Umhverfis- og skipulagsþjónusta Hafnarfjarðarbæjar

Undirrituð, gerum eftirfarandi athugasemdir við breytingar á deiliskipulagi lóðanna við Lækjargötu 2 og Suðurgötu, í samræmi við 1. Mgr 43. gr. skipulagslaga nr. 123/2010, sem samþykkt var á fundi Skipulags- og bygginarráðs Hafnarfjarðar þann 09.02.2018.

Athugasemdir við breytingar á deiliskipulagi:

Útlit Brekkugötu: Gamla Dvergshús í samanburði við deiliskipulagstillögu

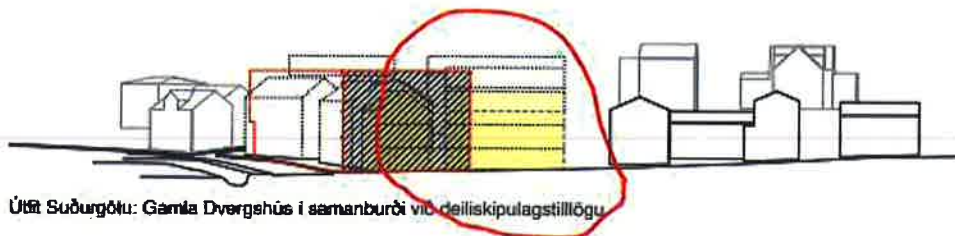
Gerð er athugasemd á lokun útsýnis með byggingu 2e sem sett er niður á auðan reit og mun blokka útsýni til vesturs fyrir íbúa Brekkugötu og Lækjargötu og jafnframt eyðileggja útsýn vegfarenda um Suðurgötu, Lækjargötu, Strandgötu og Fjarðargötu, uppá Hamarinn og eina helstu heillegu götumynd húsa á Íslandi sem eru yfir 100 ára gömul.

Útlit Suðurgötu: Gamla Dvergshús í samanburði við deiliskipulagstillögu

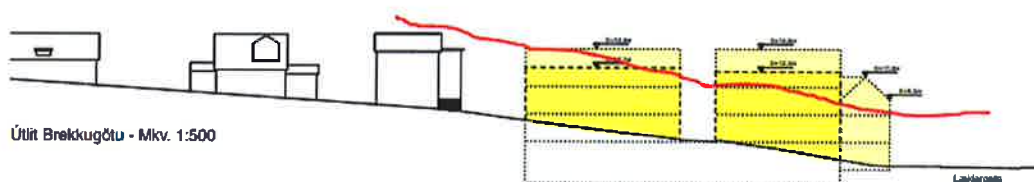
Gerð er athugasemd við byggingu húss 2a sem sett er niður, á því sem næst auðan reit miðað við fyrri skipulag, og mun blokka útsýni til vesturs fyrir íbúa Brekkugötu og Lækjargötu og jafnframt eyðileggja útsýn vegfarenda um Suðurgötu, Lækjargötu, Strandgötu og Fjarðargötu, uppá eina helstu heillegu götumynd húsa á Íslandi sem eru yfir 100 ára gömul.
